AX068/20/S

Informazioni di sicurezza per il cliente per azione correttiva di sicurezza locale

Oggetto: Supplemento relativo alla pulizia della cinghia dentata per AXIOM Artis e Artis zee e Artis Q e Artis Q.zen

AXIOM Artis, Artis zee, Artis Q und Artis Q.zen

Esempi di cinghie

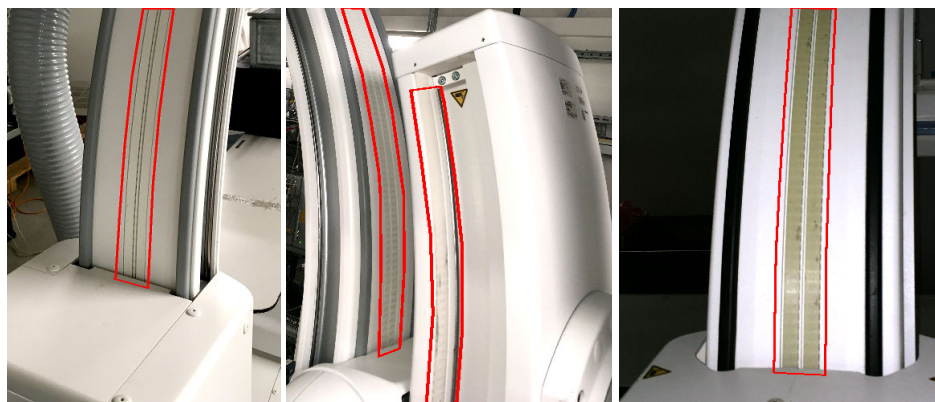
Informazioni di sicurezza - pulizia di unità dotate di una cinghia visibile

Prestare particolare attenzione quando si puliscono le unità (stativi) che presentano una cinghia visibile.

Osservare le seguenti indicazioni per la pulizia:

- *Non utilizzare* detergenti contenenti *aldeidi*.
- *Non utilizzare bombolette spray*.
- Effettuare possibilmente la pulizia *a secco*.
- Utilizzare se possibile detergenti in *piccole* quantità o solo acqua.
- ◆ *Asciugare a fondo con un panno*.
